ТЕХНИЧЕСКИЕ РЕШЕНИЯ

419114-СНБ.ТР

УСТРАНЕНИЕ НЕДОСТАТКОВ

ТИПОВЫХ РЕШЕНИЙ ДВУХПУТНОЙ КОДОВОЙ
АВТОБЛОКИРОВКИ ПРИ ОРГАНИЗАЦИИ
ДВУХСТОРОННЕГО ДВИЖЕНИЯ ПО ОДНОМУ
ИЗ ПУТЕЙ ПРИ КАПИТАЛЬНОМ
РЕМОНТЕ ВТОРОГО ПУТИ

Схема организации двухстороннего движения поездов выполнения для нечетного пути.

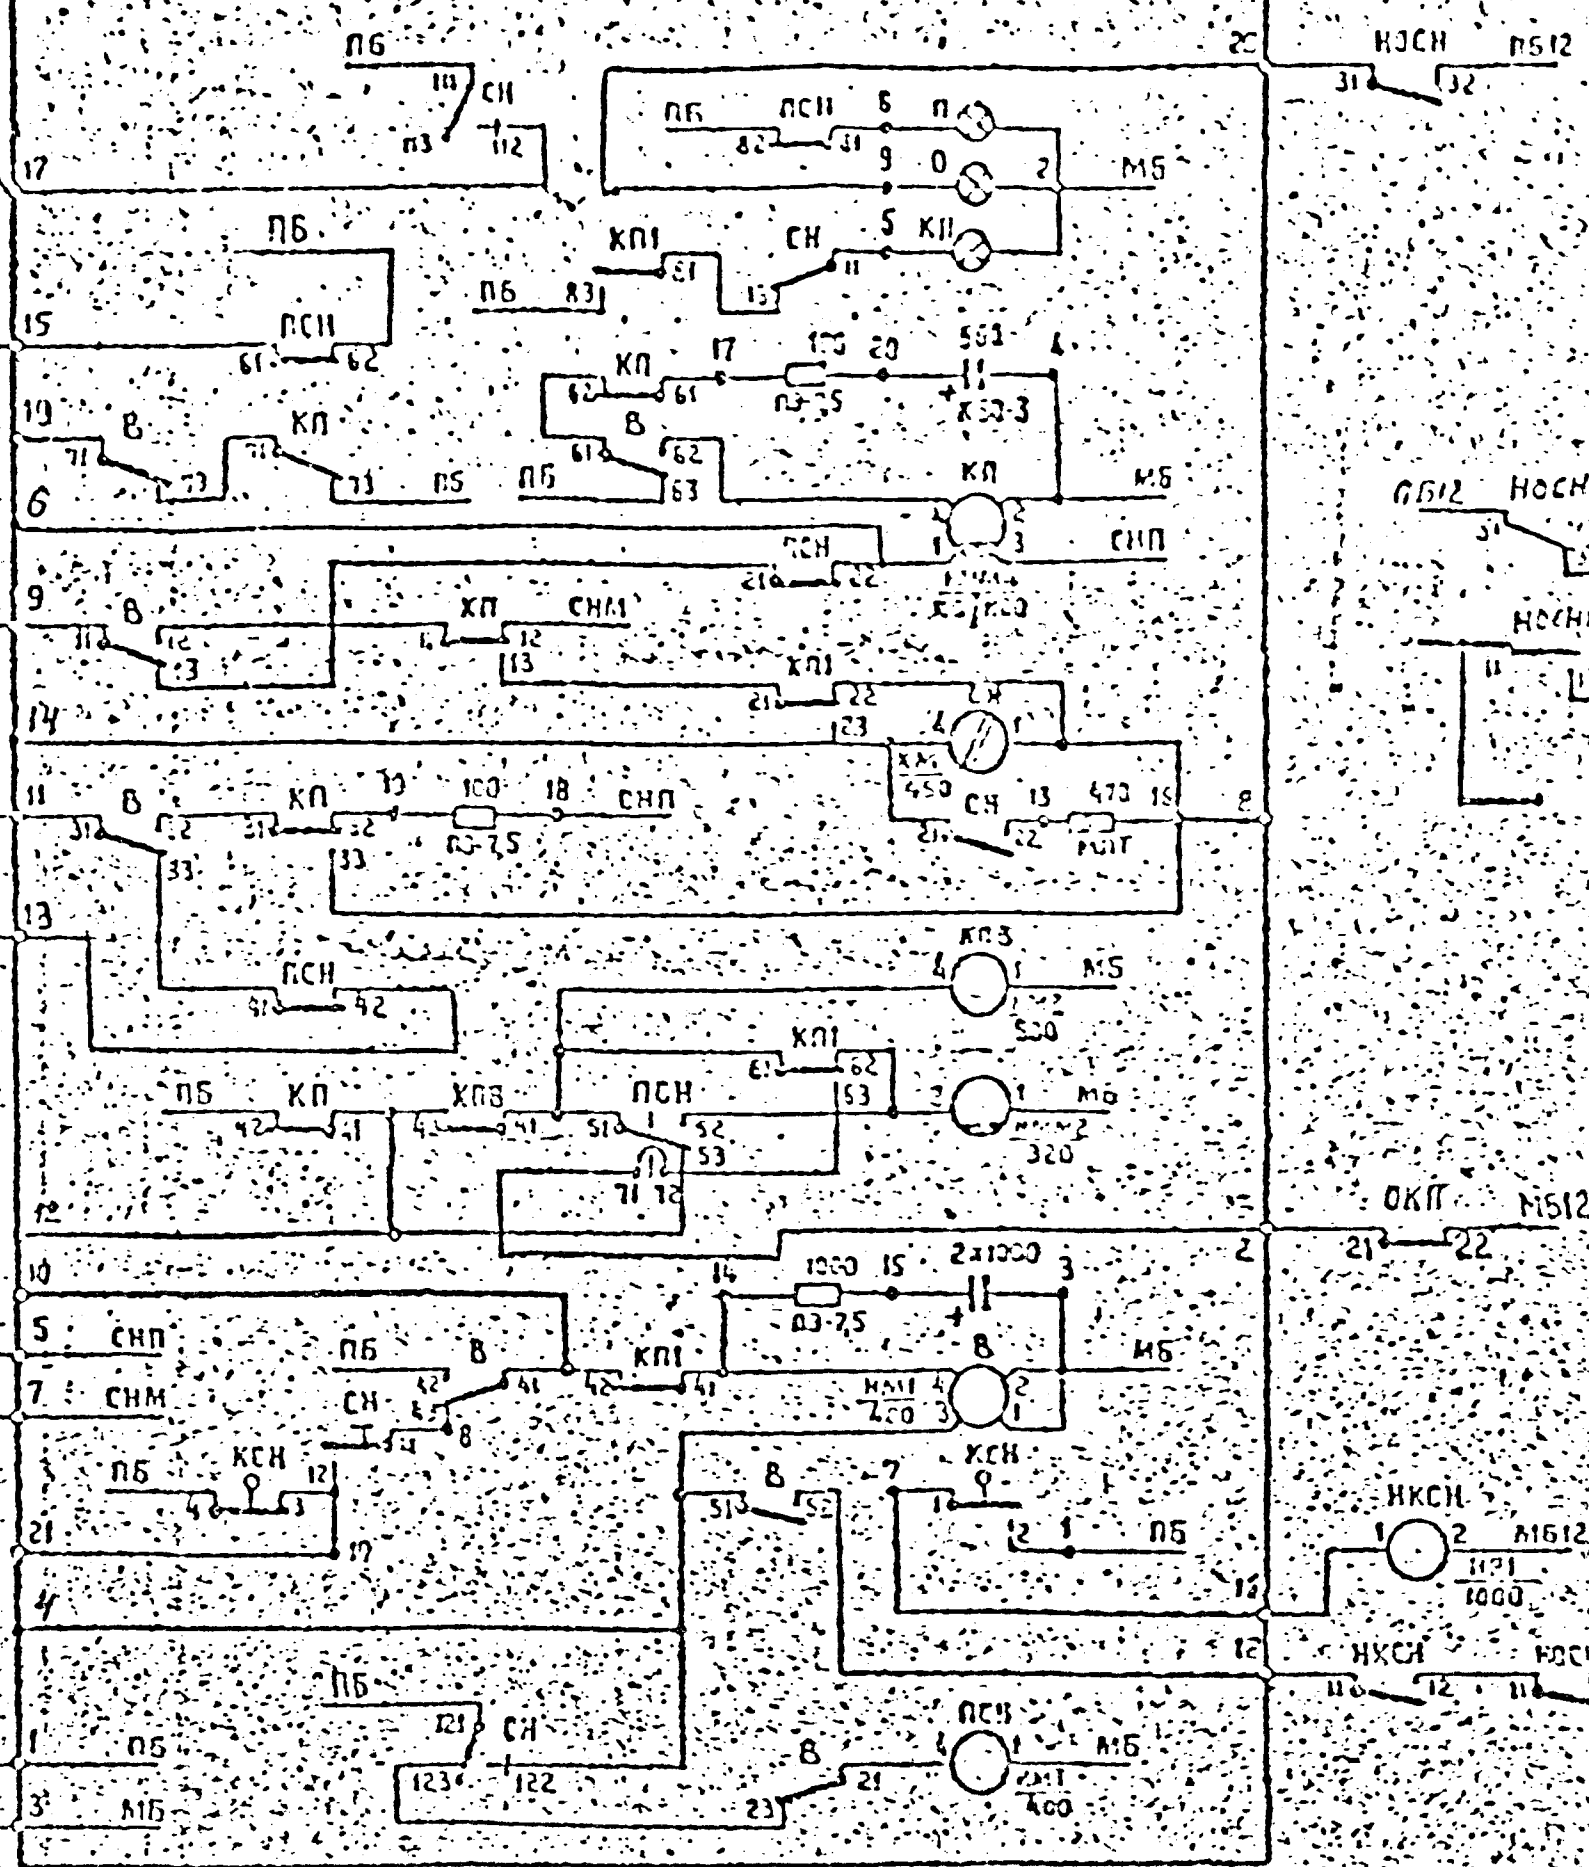
2.1. Схема перегонных и станционных переносных устройств /черт.419114-СИБ.ТР8А/

При установленном неправильном направлении движения и свободном перегоне от входного сигнала "Ид" коды в провода схемы смены не посылаются. По проводам И, ОИ от станции на сигнальную установку 3 подается обратная полярность. В результате этого на сигнальной установке 3 реле Л находится без тока

реле ИП находится под током обратной полярности. От входного сигнала "Чд" код не посылается, а от сигнальной установки 3 в рельсовую цепь будет посылаться код "КМ".

По проводам сменного направления от сигнальной установки 3 на сигнальную установку I код не посылается. В проводах И, ОИ подается прямая полярность. На сигнальной установке I реле Л без тока реле ИП под током прямой полярности. В рельсовую цепь от сигнальной установки I подается код "Л". От сигнальной установки I код в провода сменного направления не посылается.

При разрешающем показании входного сигнала "Чд" от него в рельсовую цепь подается код "Л". В проводах схемы сменного подается кодовый сигнал "З". В проводах И, ОИ прямая полярность. На сигнальной установке 3 реле ЛМ работает в импульсном режиме, реле Л встает под ток и реле ИП под током прямой полярности. От нее в рельсовую цепь будет подаваться код "З". Код "З" будет подаваться и в проводах схемы сменного направления для сигнальной установки I. В проводах И, ОИ подается прямая полярность для сигнальной установки I.

На листе I приведена схема изменений в проектные решения АБ-21-78И. На листе 2 показана схема включения линейного блока на сигнальной установке при двухпроводной схеме сменного направления. Монтаж станционных и линейных блоков не меняется.

4) Упомянутыми пунктирными линиями сущес-
твенно изменяя
в соответствии с техническими
решениями.
